# COMUNE DI SINALUNGA

## Regolamento Urbanistico Comunale

Rettifica errori materiali

RELAZIONE RESPONSABILE DEL PROCEDIMENTO

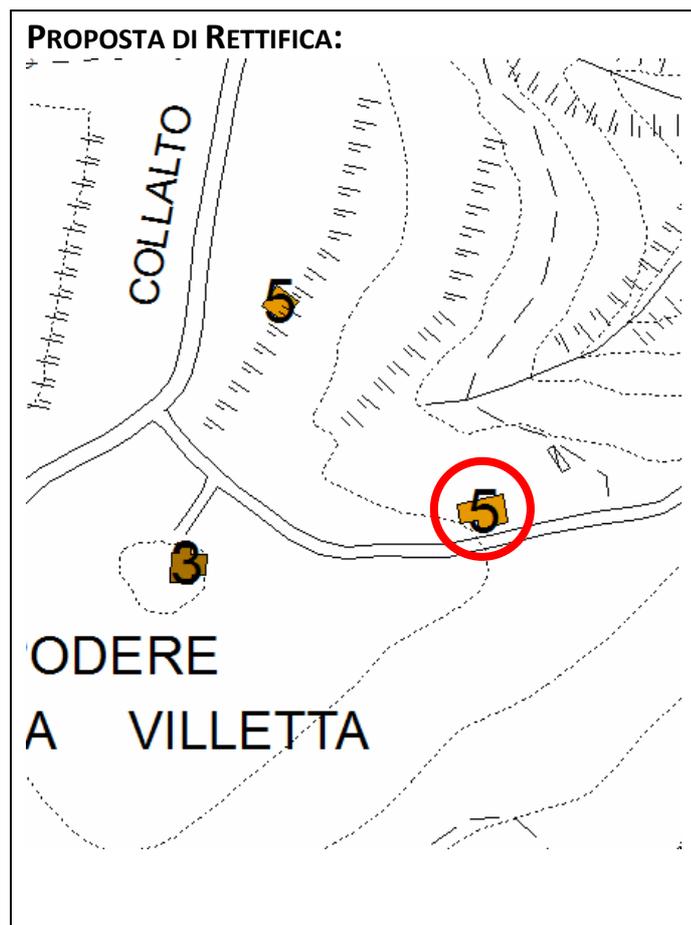
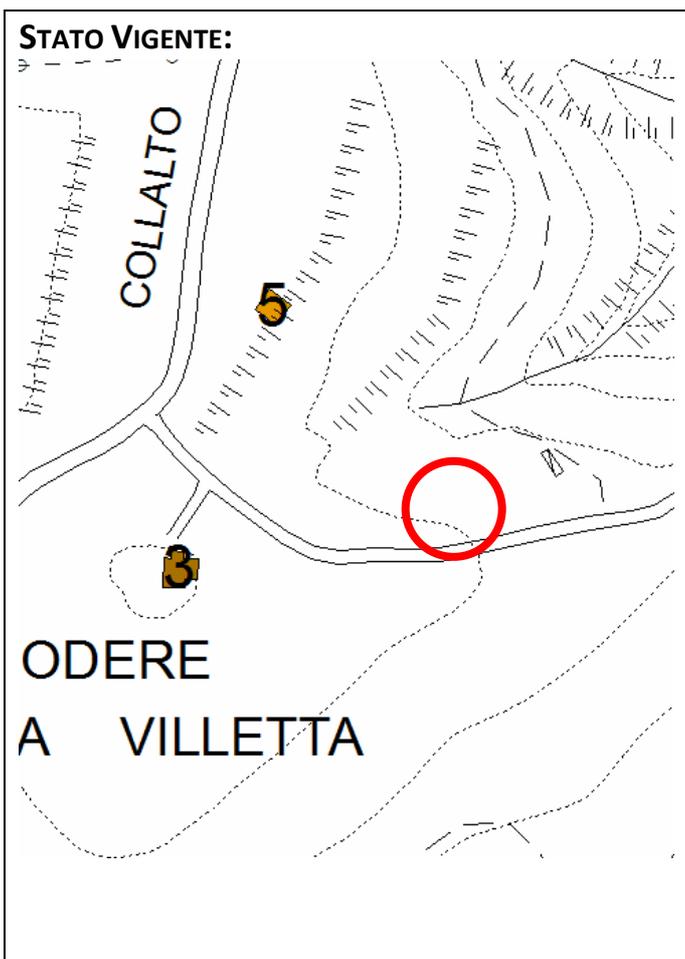
Si chiede l'attribuzione della classe di valore "5" (art. 62 delle NTA: Edifici o complessi privi di interesse architettonico di formazione successiva al 1954) ad un edificio residenziale in loc. Scrofiano attualmente non classificato perché non presente nella CTR.

Dalla documentazione fornita e dalle verifiche effettuate, è possibile rilevare che si tratta di un edificio ad uso residenziale in muratura mista in pietra e cotto, realizzato attraverso un intervento di recupero volumetrico di un annesso preesistente.

L'intervento è assentito con successivi titoli edilizi a partire dal 2008 ed è stato realizzato sulla base della disciplina urbanistica del PRG previgente al R.U. approvato nel 2016

Pertanto, viste le caratteristiche formali, costruttive e di destinazione d'uso del suddetto edificio si propone l'attribuzione della classe di valore "5" di cui all'art. 62 delle NTA: Edifici o complessi privi di interesse architettonico di formazione successiva al 1954

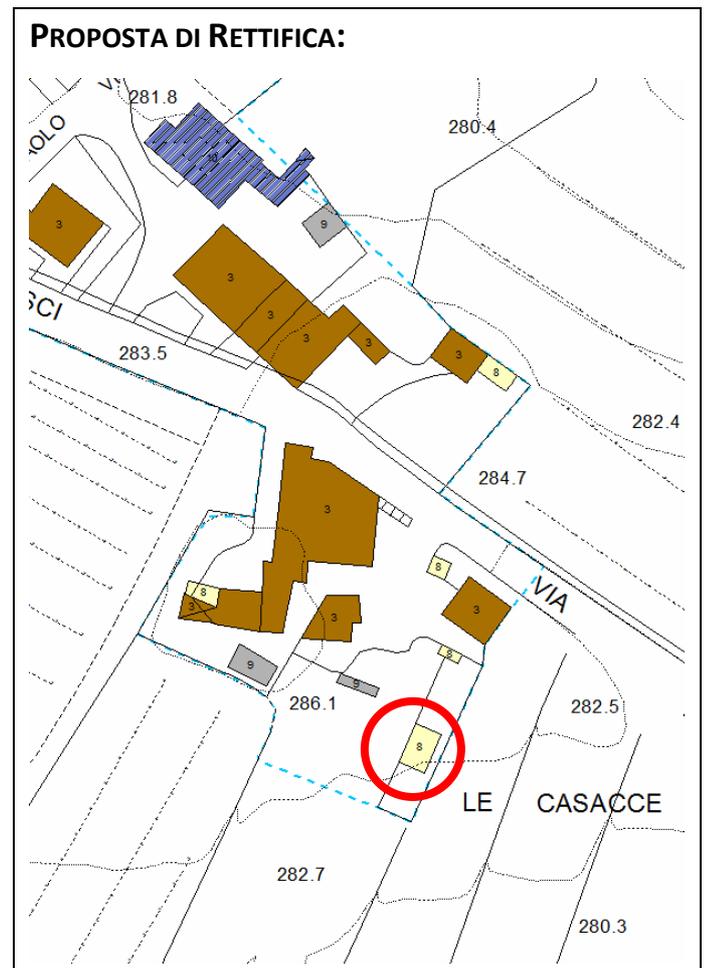
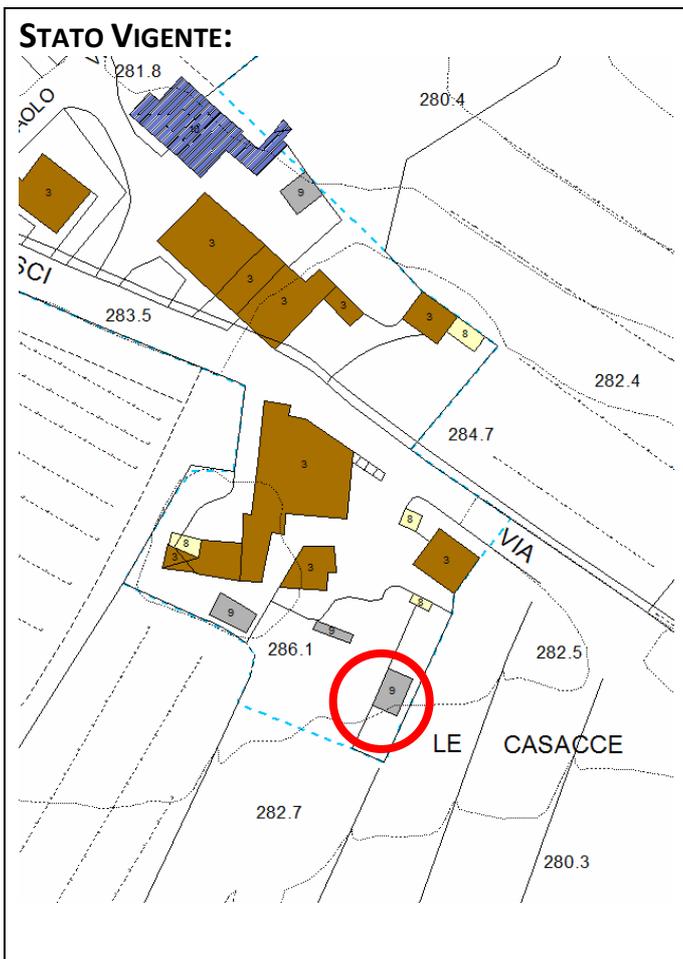
Si chiede la rettifica della classe di valore assegnata dal RU vigente ad un annesso residenziale in loc. Le Casacce dalla classe di valore "9" (art. 66 delle NTA: Edifici e manufatti a trasformabilità limitata) alla classe di valore "5" (art. 62 delle NTA: Edifici o complessi privi di interesse architettonico di formazione successiva al 1954).

Dalla documentazione fornita e dalle verifiche effettuate, è possibile rilevare che si tratta di un manufatto pertinenziale in muratura di blocchi in cls e copertura in latero cemento.

Il proprietario ha dichiarato che il manufatto è stato costruito in data anteriore al 1967 e pertanto non rientra tra gli annessi realizzati in applicazione delle norme regionali per la tutela e valorizzazione del territorio rurale. Per tale motivo ad esso non può essere assegnata la classe di valore "5" richiesta.

Trattandosi comunque di un edificio secondario in muratura si ritiene che ad esso possa essere assegnata la classe di valore "8" di cui all'art. 65 delle NTA.

Pertanto, viste le caratteristiche formali, costruttive e di destinazione d'uso del suddetto edificio si propone la rettifica della classe di valore "9" (art. 66 delle NTA: Edifici e manufatti a trasformabilità limitata) erroneamente assegnata, proponendo l'attribuzione della classe di valore "8" (art. 65 delle NTA: Volumi secondari)

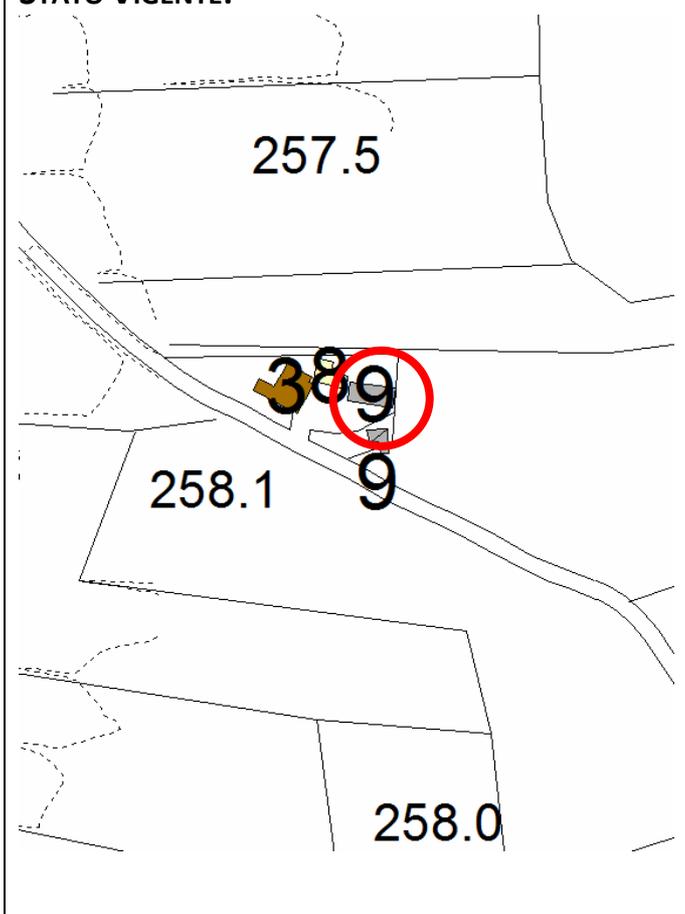
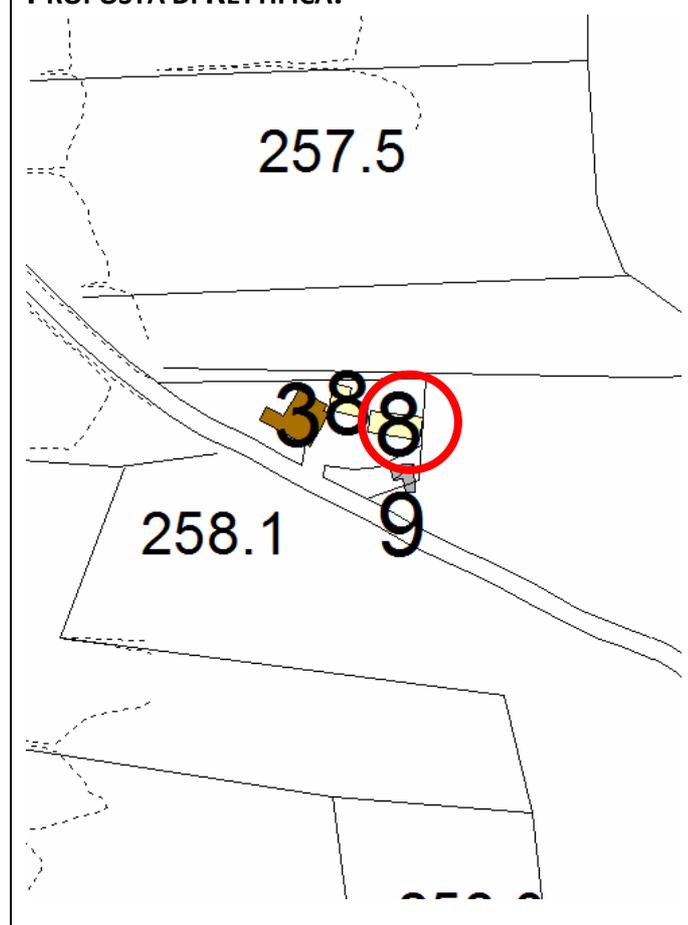
Si chiede la rettifica della classe di valore assegnata dal RU vigente ad un annesso agricolo in loc. Santarello dalla classe di valore "9" (art. 66 delle NTA: Edifici e manufatti a trasformabilità limitata) alla classe di valore "8" (art. 65 delle NTA: Volumi secondari).

Dalla documentazione fornita e dalle verifiche effettuate, è possibile rilevare che si tratta di un manufatto ad uso agricolo realizzato in struttura prefabbricata ed assentito con Concessione Edilizia n. 53/1988. Pertanto, viste le caratteristiche formali, costruttive e di destinazione d'uso del suddetto edificio si propone la rettifica della classe di valore "9" (art. 66 delle NTA: Edifici e manufatti a trasformabilità limitata) erroneamente assegnata, proponendo l'attribuzione della classe di valore "8" (art. 65 delle NTA: Volumi secondari)

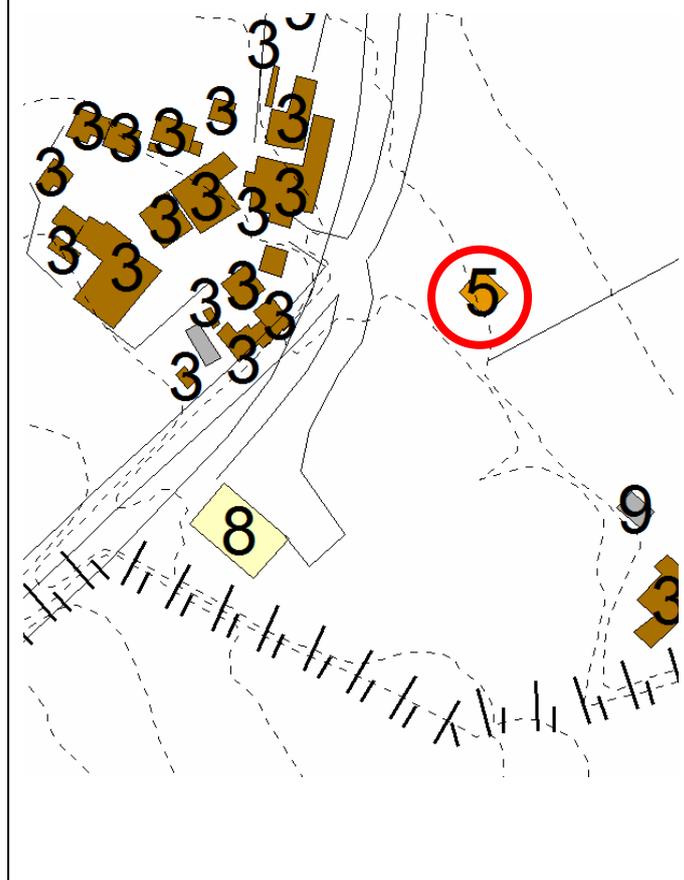
Si chiede la rettifica della classe di valore assegnata dal RU vigente ad un annesso agricolo in Loc. Santa Cristina dalla classe di valore "9" (art. 66 delle NTA: edifici e manufatti a trasformabilità limitata) alla classe di valore "5" (art. 62 delle NTA: Edifici o complessi privi di interesse architettonico di formazione successiva al 1954) in quanto edificio realizzato in applicazione delle norme regionali per la tutela e valorizzazione del territorio rurale.

Dalla documentazione fornita e dalle verifiche effettuate, è possibile rilevare che si tratta di un annesso agricolo in blocchi in cls intonacati, realizzato con Concessione Edilizia nel 2002 in applicazione delle norme regionali per la tutela e valorizzazione del territorio rurale.

Pertanto, viste le caratteristiche formali, costruttive e di destinazione d'uso del suddetto annesso e considerata la sua realizzazione in applicazione delle norme regionali per la tutela e valorizzazione del territorio rurale, si propone la rettifica della classe di valore n. "9" di cui all'art. 66 delle NTA (Edifici e manufatti a trasformabilità limitata) erroneamente assegnata proponendo la classe di valore n. "5" di cui all'art 62 delle NTA (Edifici o complessi privi di interesse architettonico di formazione successiva al 1954)

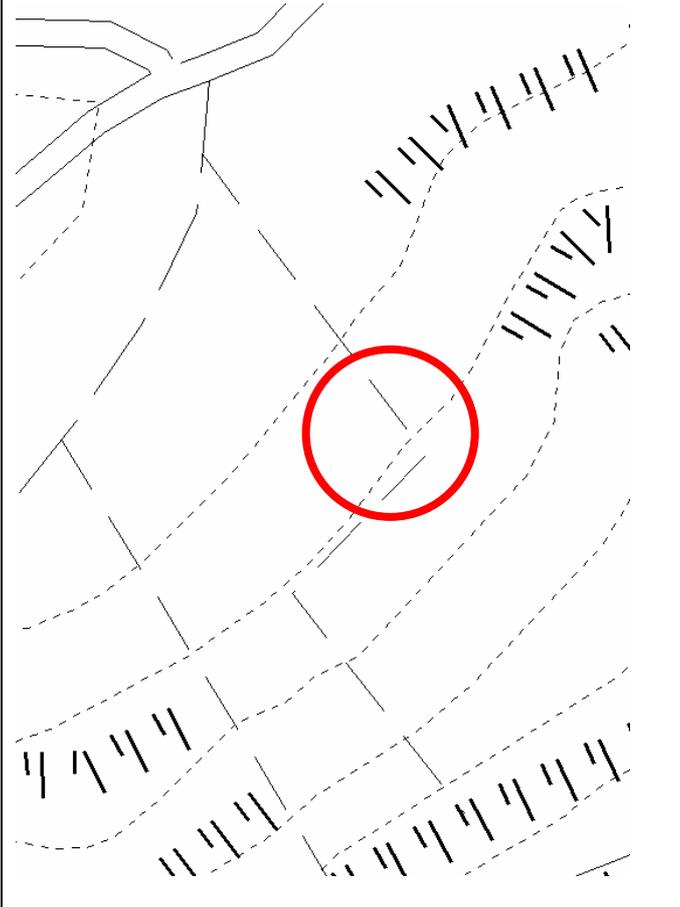
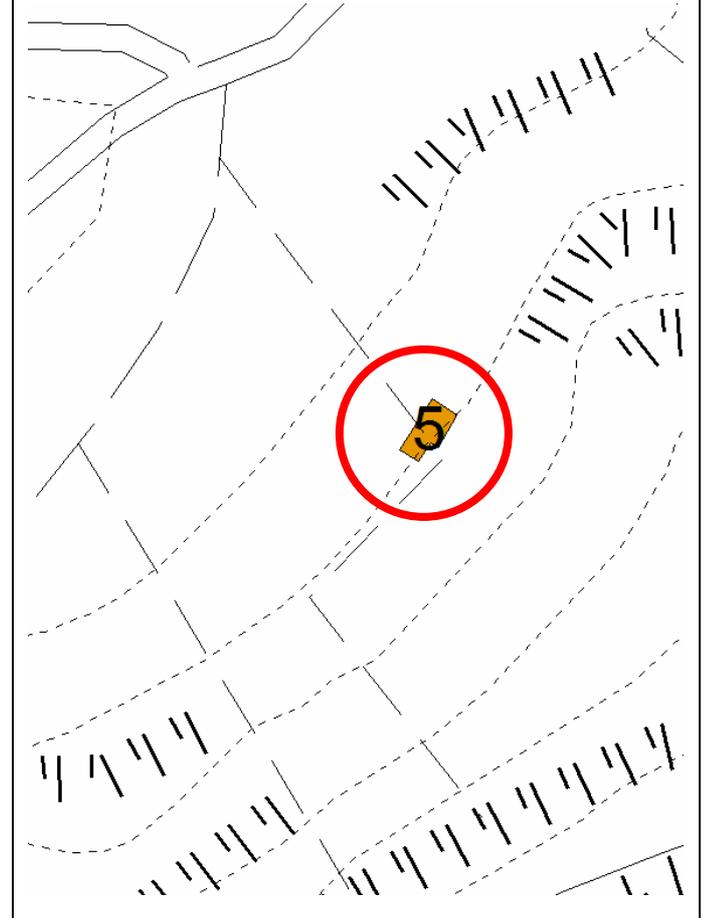
Si chiede l'attribuzione della classe di valore "5" (art. 62 delle NTA: Edifici o complessi privi di interesse architettonico di formazione successiva al 1954) ad un annesso agricolo in loc. Farnetella attualmente non classificato perché non presente nella CTR.

Dalla documentazione fornita e dalle verifiche effettuate, è possibile rilevare che si tratta di un annesso agricolo in muratura mista di pietra e cotto, realizzato nel 2003 in applicazione delle norme regionali per la tutela e valorizzazione del territorio rurale.

Pertanto, viste le caratteristiche formali, costruttive e di destinazione d'uso del suddetto annesso e considerata la sua realizzazione in applicazione delle norme regionali per la tutela e valorizzazione del territorio rurale, si propone l'attribuzione della classe di valore n. "5" di cui all'art 62 delle NTA (Edifici o complessi privi di interesse architettonico di formazione successiva al 1954)

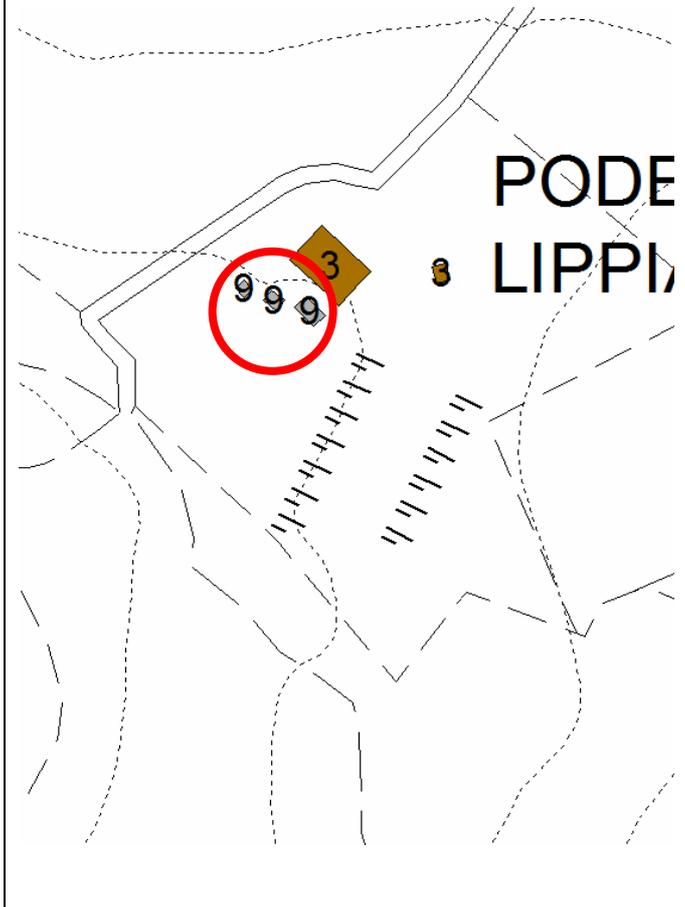
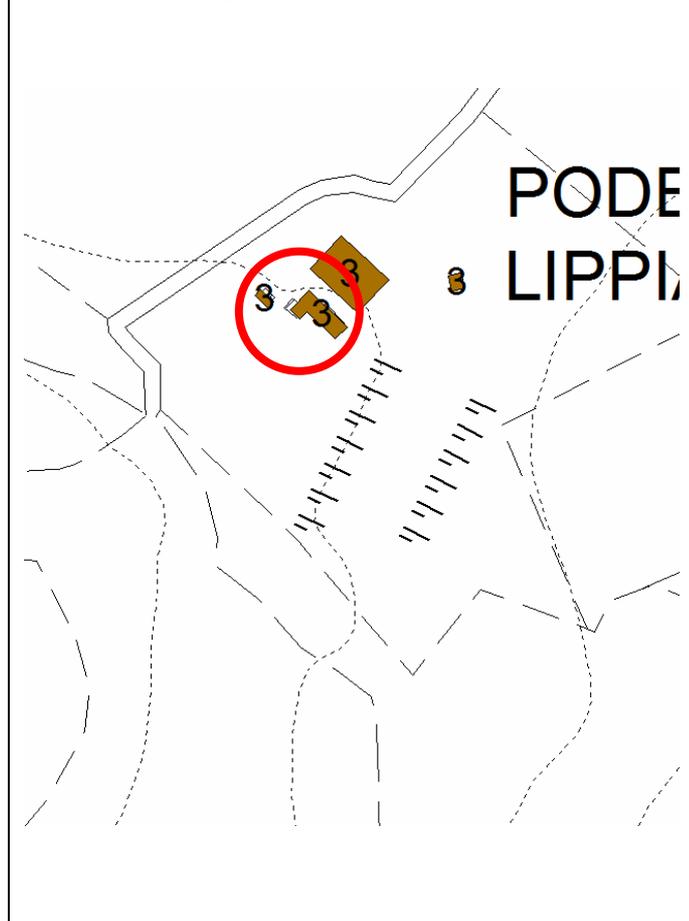
Si chiede la rettifica della classe di valore assegnata dal RU vigente a due annessi in Loc. Podere Lippiano dalla classe di valore "9" (art. 66 delle NTA: edifici e manufatti a trasformabilità limitata) alla classe di valore "3" (art. 60 delle NTA: Altri edifici o complessi di carattere storico o testimoniale antecedenti al 1954).

Dalla documentazione fornita e dalle verifiche effettuate, è possibile rilevare che si tratta di due annessi agricoli inseriti all'interno di un nucleo rurale (Podere Lippiano) di antica formazione in muratura mista di pietra e cotto.

Si rileva l'erronea rappresentazione della CTR che divide in due manufatti l'annesso B che nella realtà risulta composto da un unico corpo di fabbrica.

Pertanto, viste le caratteristiche formali, costruttive e di destinazione d'uso dei suddetti annessi si propone la rettifica della classe di valore "9" (art. 66 delle NTA: Edifici e manufatti a trasformabilità limitata) erroneamente assegnata, proponendo l'attribuzione della classe di valore "3" (art. 60 delle NTA: Altri edifici o complessi di carattere storico o testimoniale antecedenti al 1954).

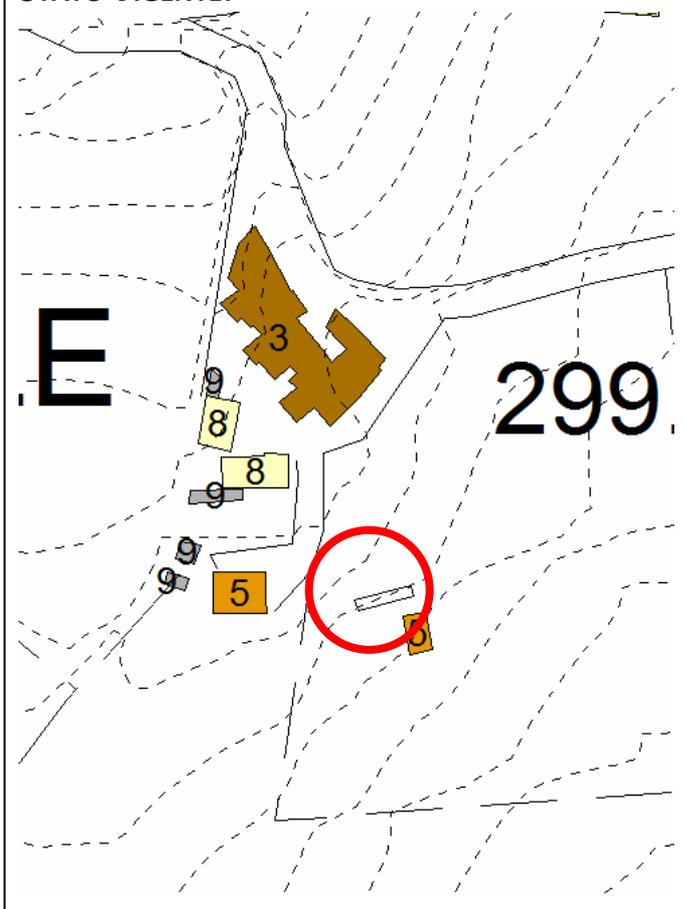
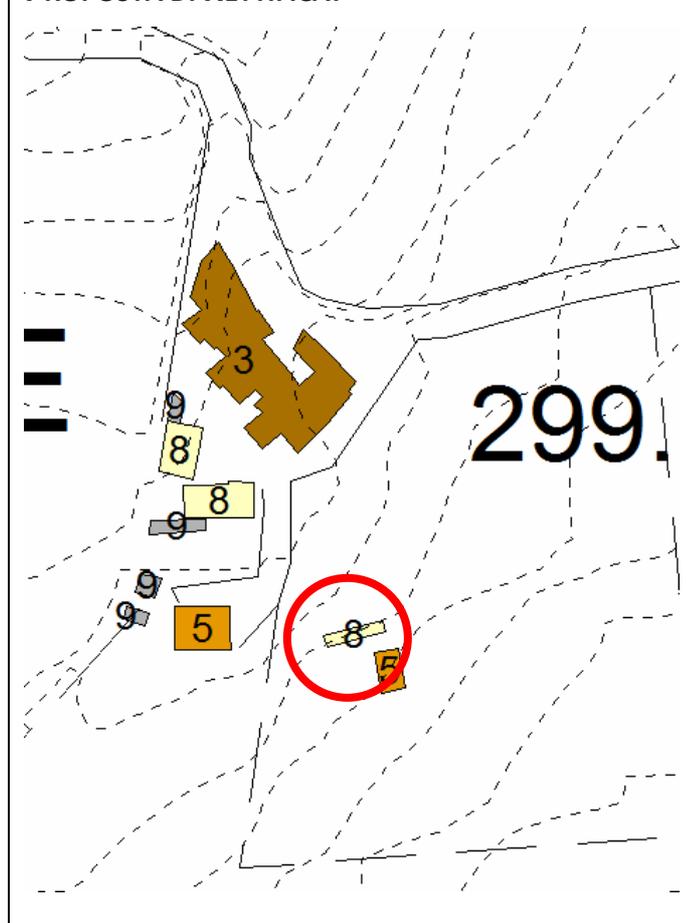
Si chiede l'attribuzione di una classe di valore ad un annesso agricolo in loc. Poggio Basso attualmente non classificato nel Regolamento Urbanistico vigente

Dalla documentazione fornita e dalle verifiche effettuate, è possibile rilevare che si tratta di un annesso agricolo in muratura di blocchi in cls, regolarizzato con Concessione edilizia in sanatoria n. 241/1989, attualmente privo di classificazione nel RU vigente.

Pertanto, viste le caratteristiche formali, costruttive e di destinazione d'uso del suddetto annesso, si propone l'attribuzione della classe di valore n. "8" di cui all'art 65 delle NTA (Volumi secondari)

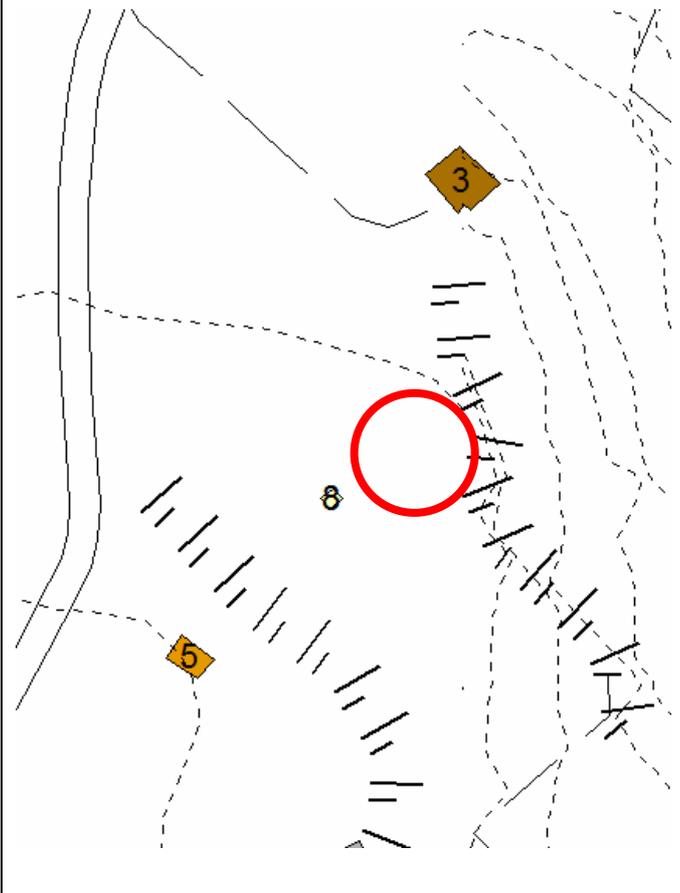
Si chiede l'attribuzione di una classe di valore ad un annesso agricolo in loc. Farnetella attualmente non classificato perché non presente nella CTR.

Dalla documentazione fornita e dalle verifiche effettuate, è possibile rilevare che si tratta di un annesso agricolo in muratura mista di pietra e cotto, realizzato con DIA 11995/2013 attraverso un intervento di recupero volumetrico di due vecchi annessi preesistenti.

Il RU vigente ha attribuito la classe "8" - Volumi secondari - di cui all'art. 65 delle NTA ad uno degli annessi preesistenti ed oggetto di demolizione.

Pertanto, viste le caratteristiche formali, costruttive e di destinazione d'uso del suddetto annesso, realizzato attraverso l'intervento di recupero volumetrico, si propone l'attribuzione della classe di valore n. "8" di cui all'art 65 delle NTA (Volumi secondari)
